ENQUETE PUBLIQUE n°E24000040/78

Préalable à la **Révision du Plan Local d'Urbanisme (PLU)**
de la commune de **SAINT-VRAIN (91 770)**

Rapport d'enquête publique

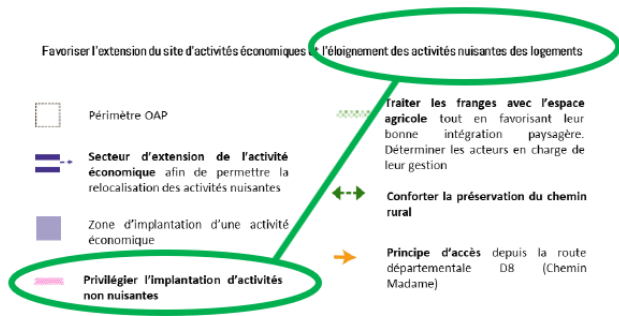
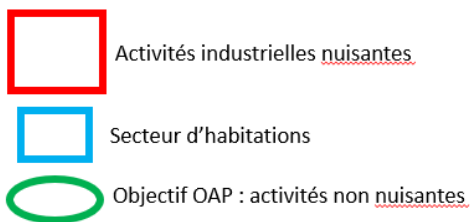
En tout état de cause, les plans transmis le 05/11/2024, avec courriel en appui, prouvent ces décalages (cf. vues comparatives en page 27). Les buts de l'OAP ne sont donc pas atteints.

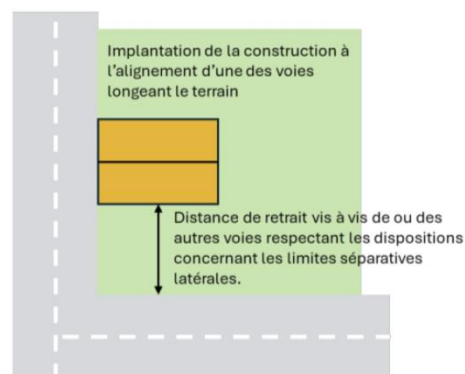
- **P.56: Constructions à l'angle de deux voies : (le plus impactant pour nous)**

Façade principale en recul de 6m - **comme prévu dans le PA**

Façade secondaire : implantation à l'alignement sur une des voies – **dans le permis d'aménager nous sommes en recul de 3m si aveugle et 5m si baie**

- **Construction à l'angle de deux voies :** Cette disposition visait à permettre l'implantation à l'alignement de la construction sur l'une des voies, afin de ne pas rendre inconstructibles ou difficilement constructibles les terrains d'angles. En imposant une implantation sur l'une des voies, la règle apparaît cependant comme trop contraignante. Elle sera reprise en ce sens :
Pour les terrains situés à l'angle de plusieurs voies ou emprises publiques ou voies privées ouvertes à la circulation publique, les constructions nouvelles doivent respecter la règle de recul de 6m pour la façade principale. Les façades secondaires en vis-à-vis de l'autre voie, peuvent s'implanter à l'alignement ou en retrait de 3 m en cas de façade aveugle et 5m en cas de façade comportant des ouvertures.
Un schéma modifié sera ajouté.

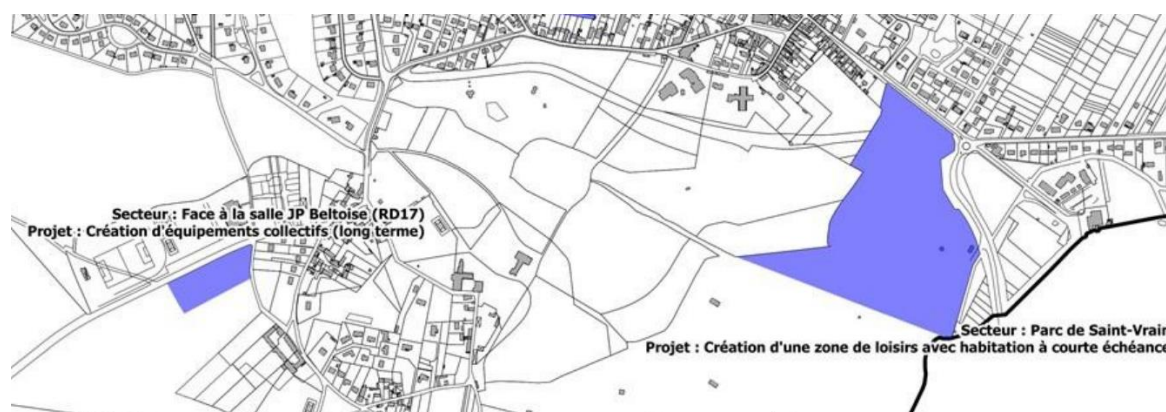
« Dans cette page, les figures paraissent inversées par rapport à leurs indications ».

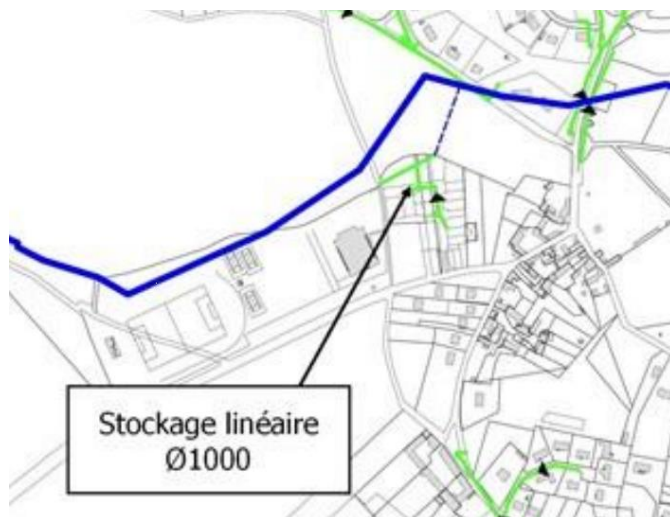
« Le projet de Salle des Fêtes est supprimé et remplacé par un agrandissement du parking. Un doute sur la surface dessinée ».

« Le nouveau lotissement de l'Aunois ne paraît pas raccordé aux EU avec des pompes de relevage ?

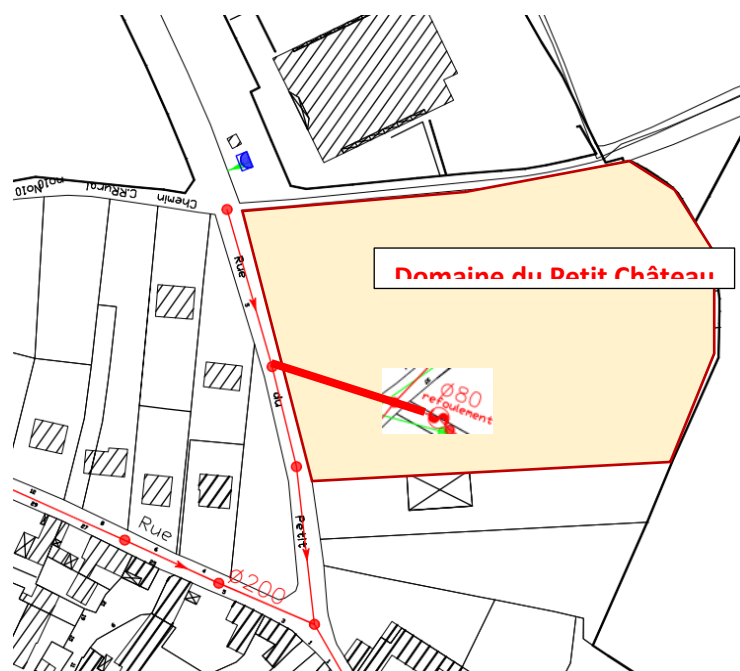
« Au Domaine du Petit Château, l'évacuation des eaux pluviales dans le ruisseau du Mauvais Temps n'est pas correcte car le tracé du Ruisseau est incorrect ».

« Le domaine du Petit Château est raccordé aux EU avec une station de relevage. Le raccordement se fait sur un tampon dans la canalisation Ø300.

Pages 69 et 70 / Carte de synthèse des transports

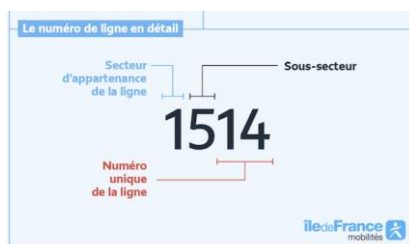
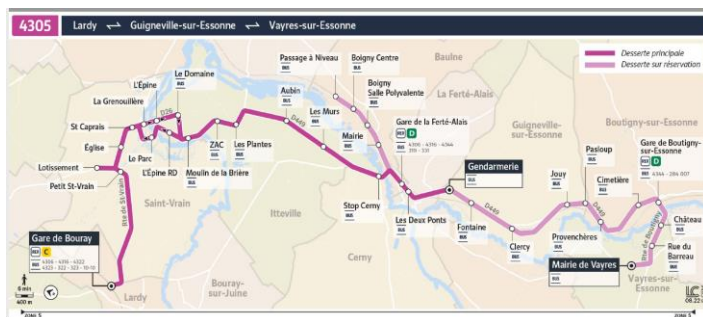
Ce qui est présenté est erroné. La ligne numérotée **205** est devenue la ligne numérotée **4305**.

1. *Le positionnement de l'arrêt Lotissement avant l'arrêt le Petit Saint-Vrain est erroné sur le document Diagnostic, page 70 carte de synthèse des transports. Cet arrêt se trouve à l'intersection des rues Chemin Madame, et de la Rue de la Libération et non à l'entrée du Domaine.*

Réponse : ces éléments seront mis à jour.

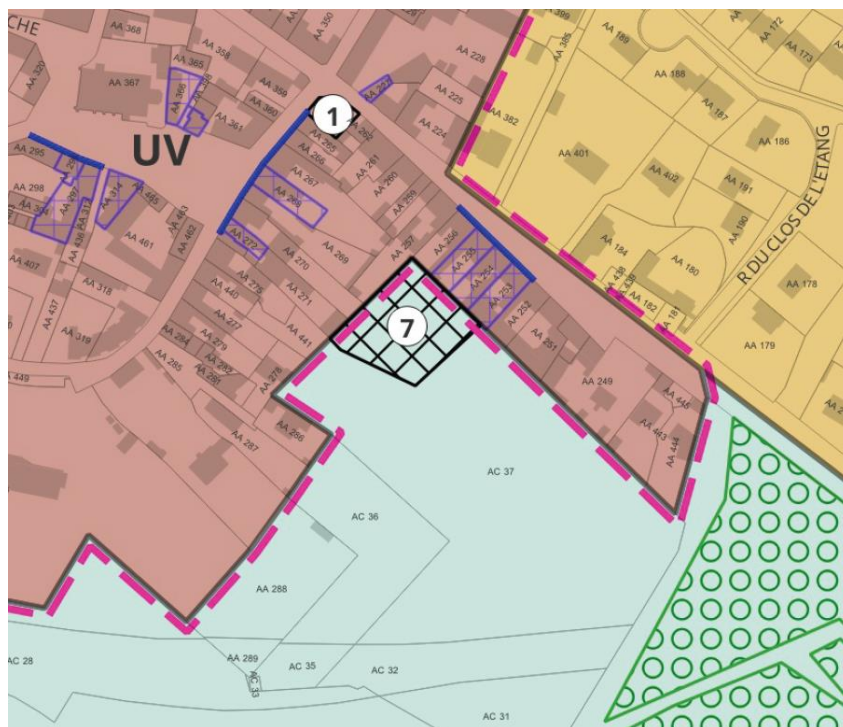
Page 39 - Le parking envisagé derrière la Mairie montre que cet espace réservé (N° 7 sur le plan de zonage) correspond à un aménagement prévu dans le Parc de Saint-Vrain, sur le Site Classé de la Vallée de la Juine, ce qui est contraire à la nature même de cet espace protégé. Le choix de cet emplacement est à reconsidérer. De même qu'il n'y a aucun accès possible sauf à détruire une partie du bâti existant rue des Noblets. En l'état, cette OAP n'est pas réaliste.

Cet emplacement ainsi que les ER 2, 5, 6 et 10 constituent des erreurs matérielles (reprises du PLU actuel), qui seront supprimées.
